Referencia:
CONTRATO N°. 337 / 2017
FISCALIZACIÓN DE LA CONSTRUCCIÓN DE LAS OFICINAS DE GOBIERNO

Asunto:	**Analisis cambio de material en azoteas de las torres.**

Ref.: LPI N° 118/2016 "Programa de Reconversión del Centro, Modernización del Transporte Público Metropolitano y Oficinas del Gobierno – ID: 304.820"
Asunto: Cambio de material en Azoteas de las torres.

Asunto:	**Recomendaciòn arobaciòn cambio piedra Ardosia por Porcelanato.**

Vista observador sin parasoles, cercana a la baranda perimetral

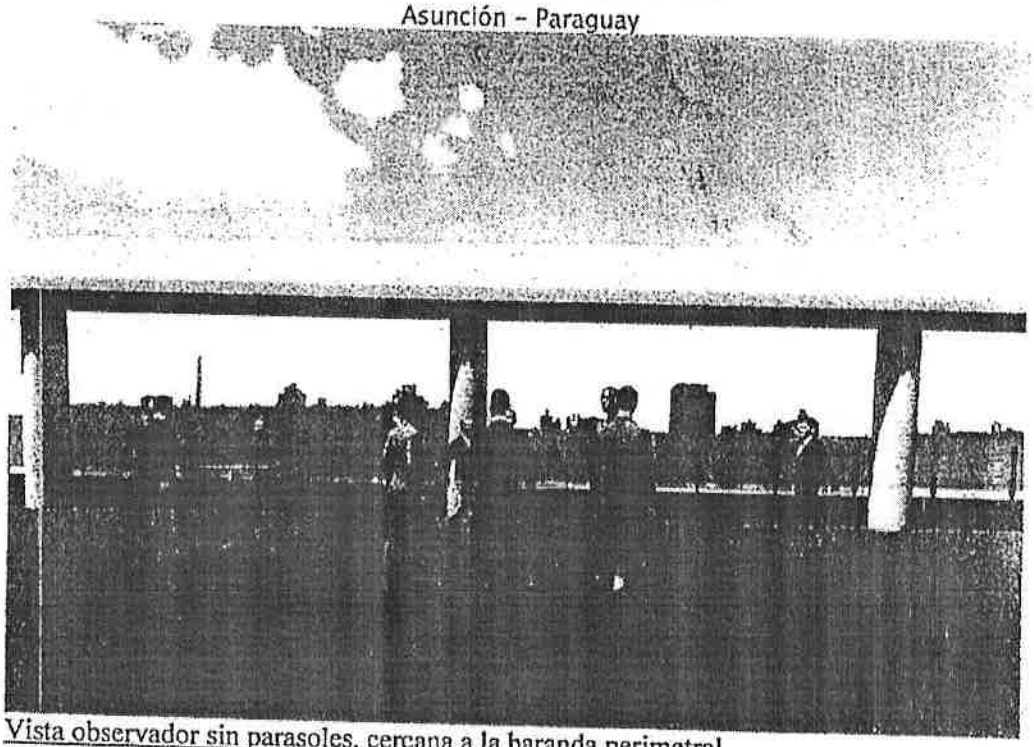
La eliminación de los parasoles la plantea el Consorcio TBI, porque considera que estos obstaculizan la vista en las mismas del paisaje circundante.

Vista observador con parasoles, cercana a la baranda perimetral

Vista observador sin parasoles, cercano núcleo de servicios

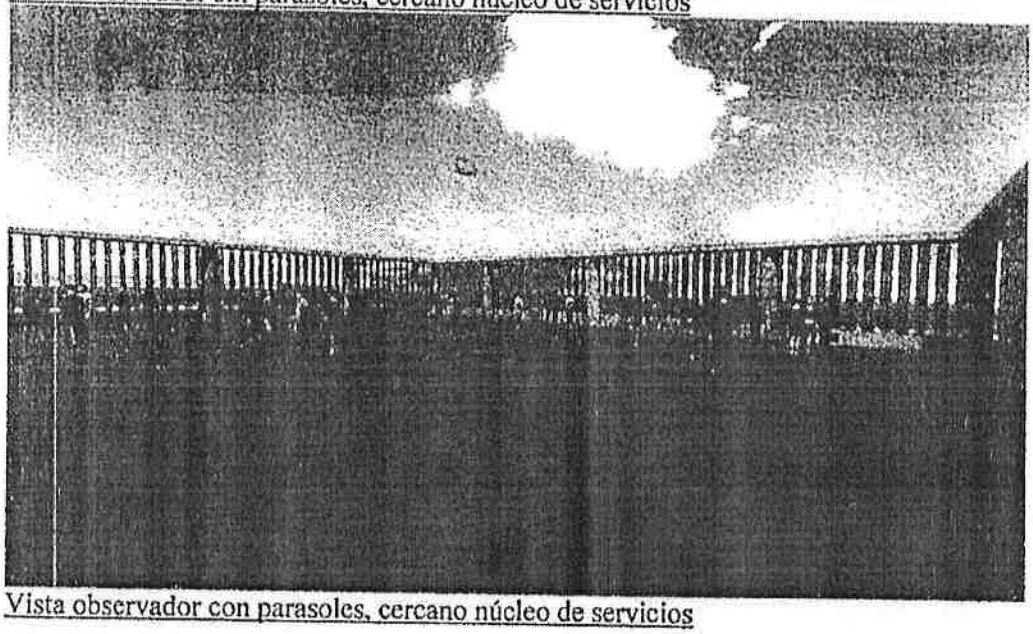
Vista observador con parasoles, cercano núcleo de servicios

Vista observador sin parasoles, hacia el Río Paraguay

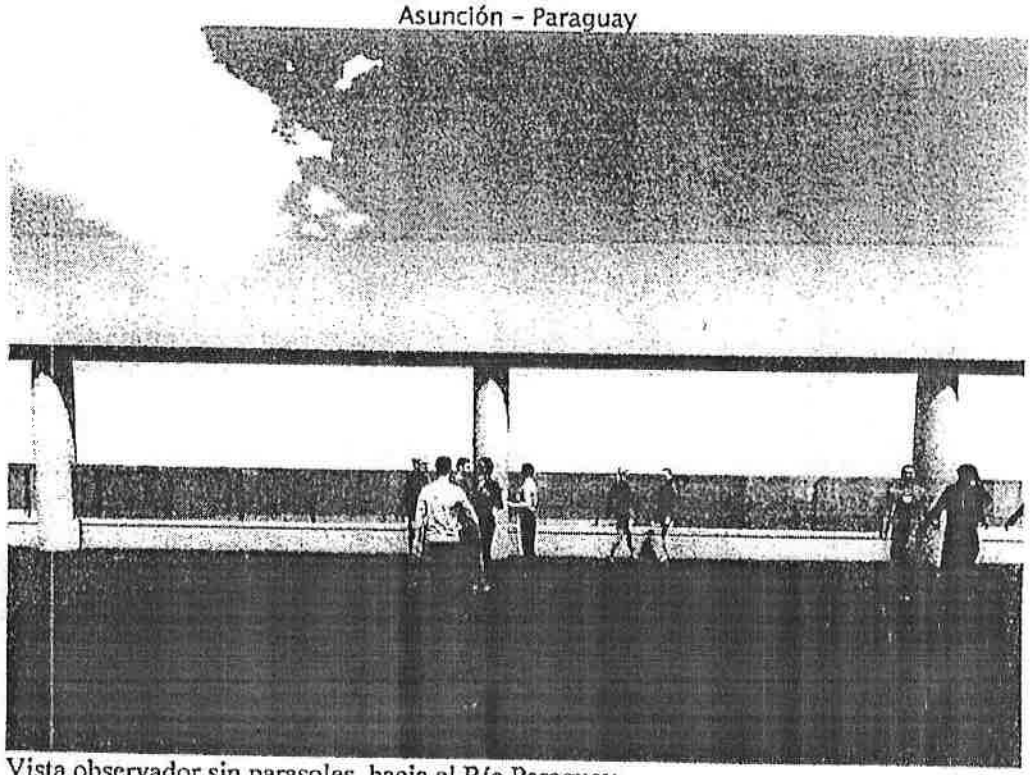
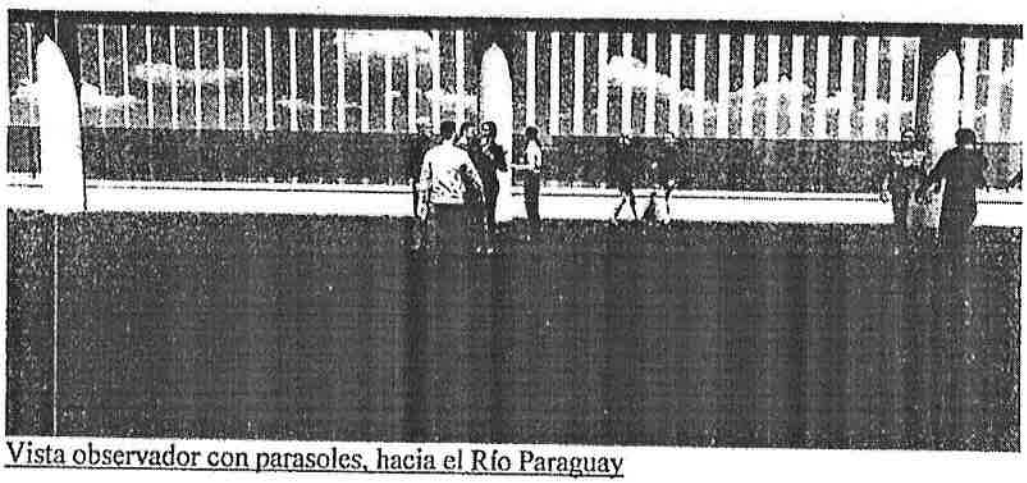
Vista observador con parasoles, hacia el Río Paraguay

Vista Axonométrica Torre MEC, con parasoles

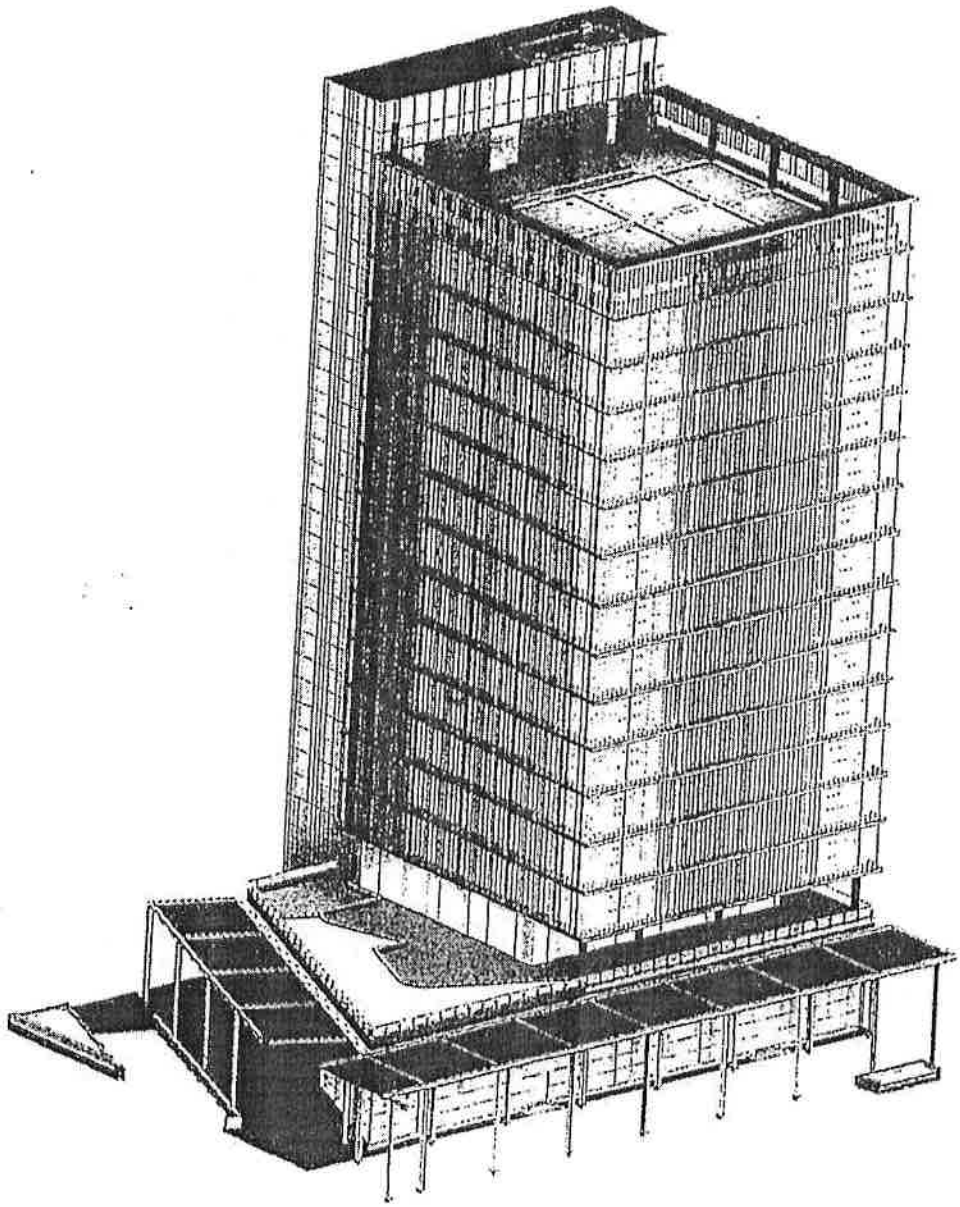
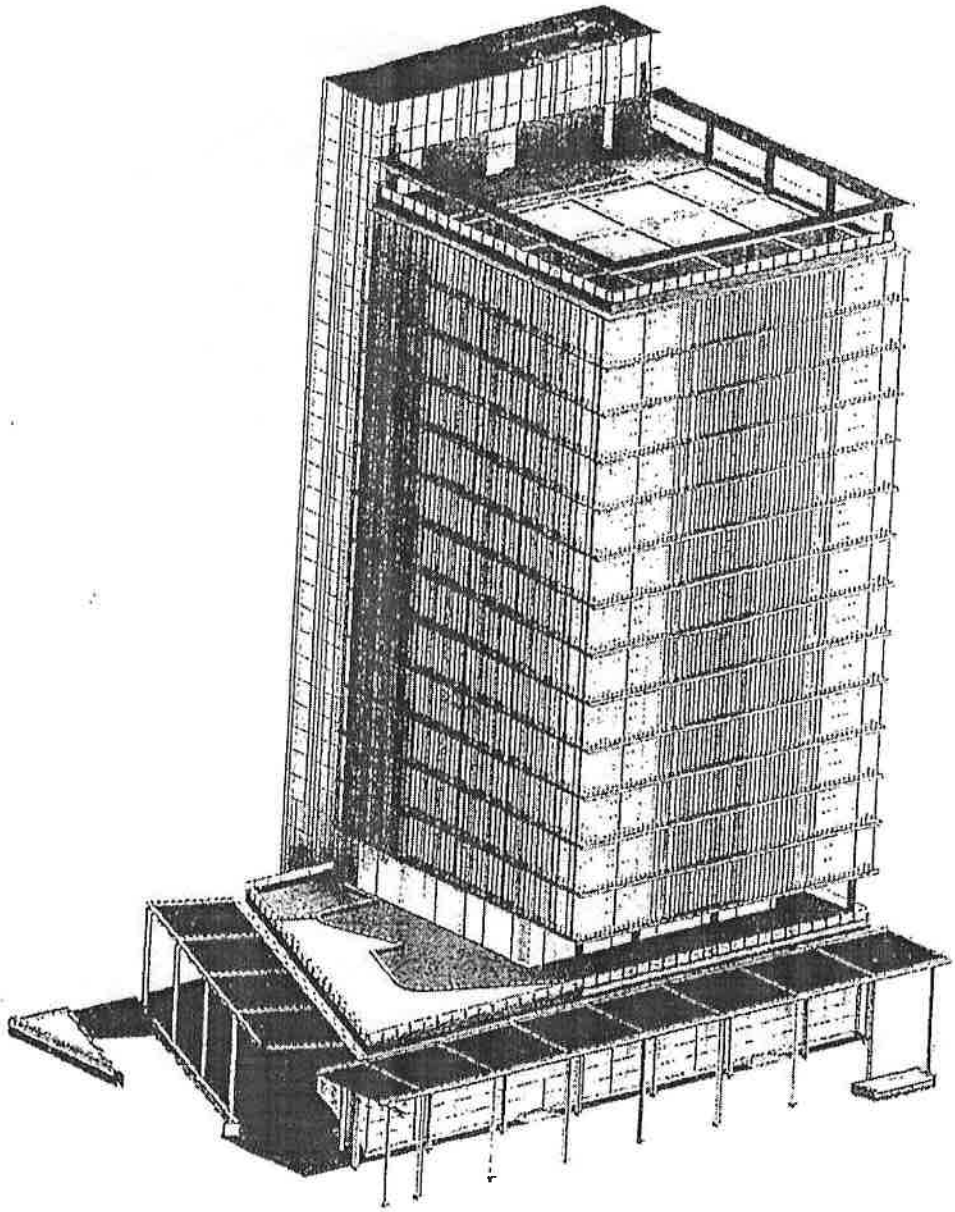
Vista Axonométrica Torre MEC, sin parasoles

PROYECTO DE COLOCACIÓN DE PASTO SINTÉTICO EN AZOTEA

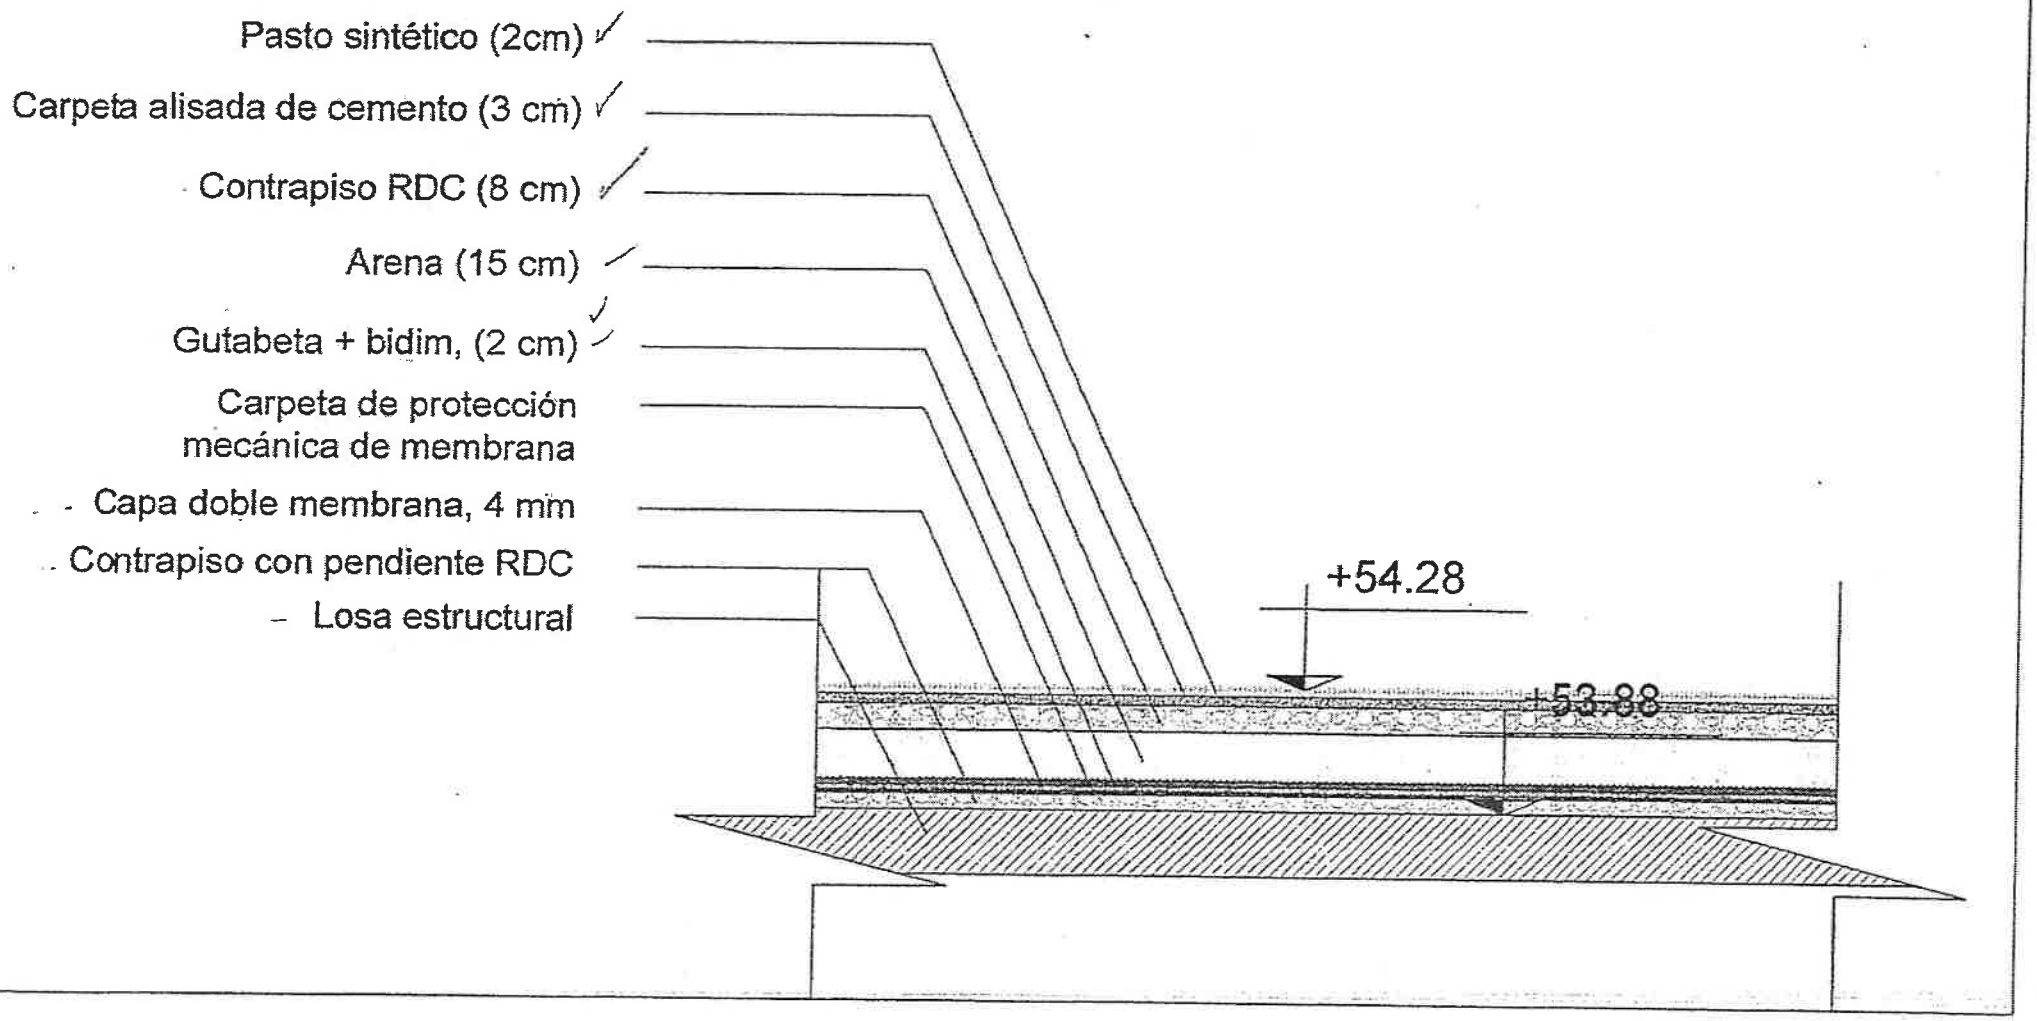
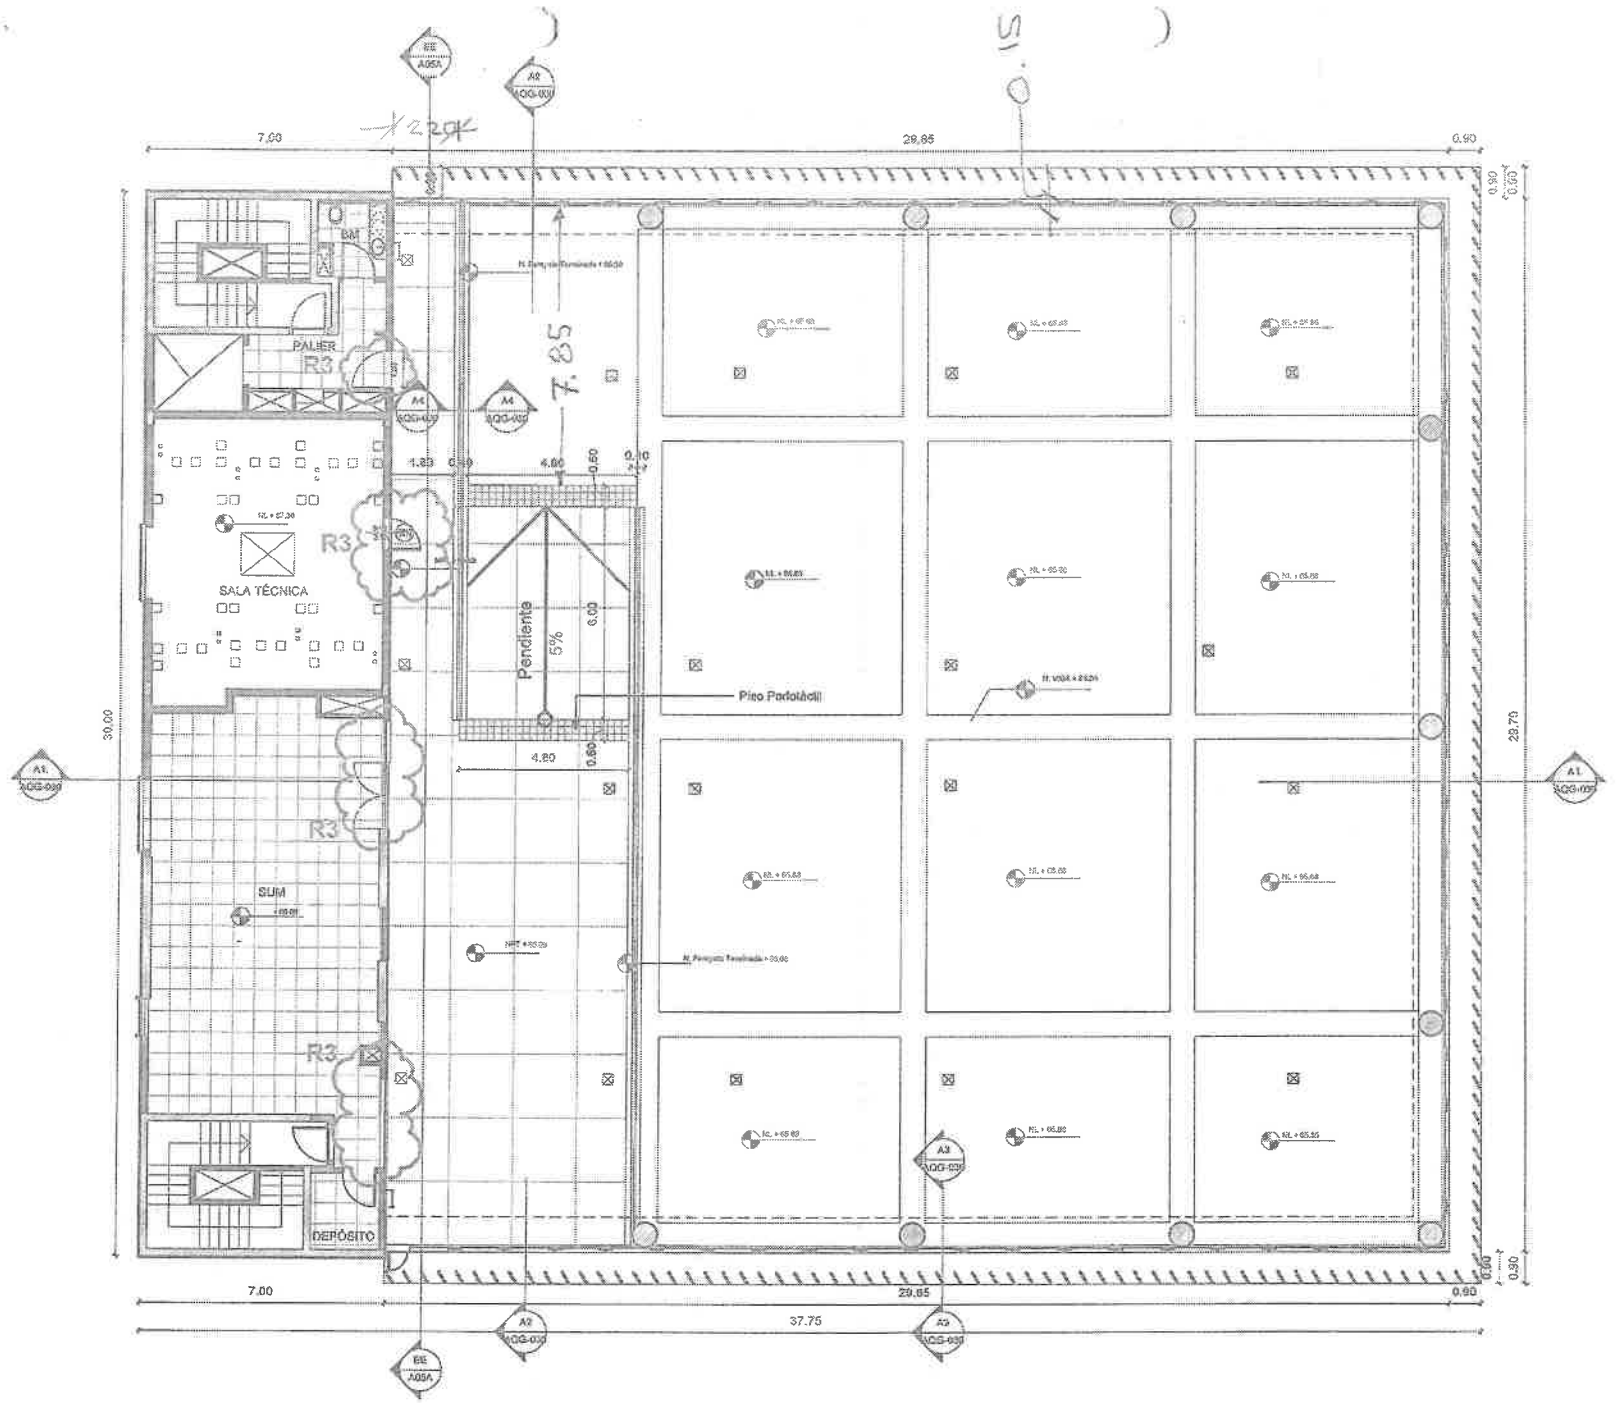
En su nota el contratista propone cambiar la terminación de la parte descubierta de la azotea de las torres, sugiriendo cambiar el césped por pasto sintetico y a cambio sacar los parasoles de la azotea.

Para lo anterior el Consorcio TBI adjunta en cinco (5) folios, esquemas de la vista desde la cubierta con parasoles y sin parasoles, junto con el esquema del proyecto de colocación del pasto sintetico, adicional a lo que debe ejecutar como aislación como ítem contractual, y el correspondondiente análisis de precio unitario.

El análisis unitario presentado por el contratista es verificable con el esquema presentado que permite verificar los componentes contractuales que no se incluyen en el analis unitario.(Para mayor entendimiento se sombrean en color verde), arrojando un valor unitario de Gs/m2 378.744.00.
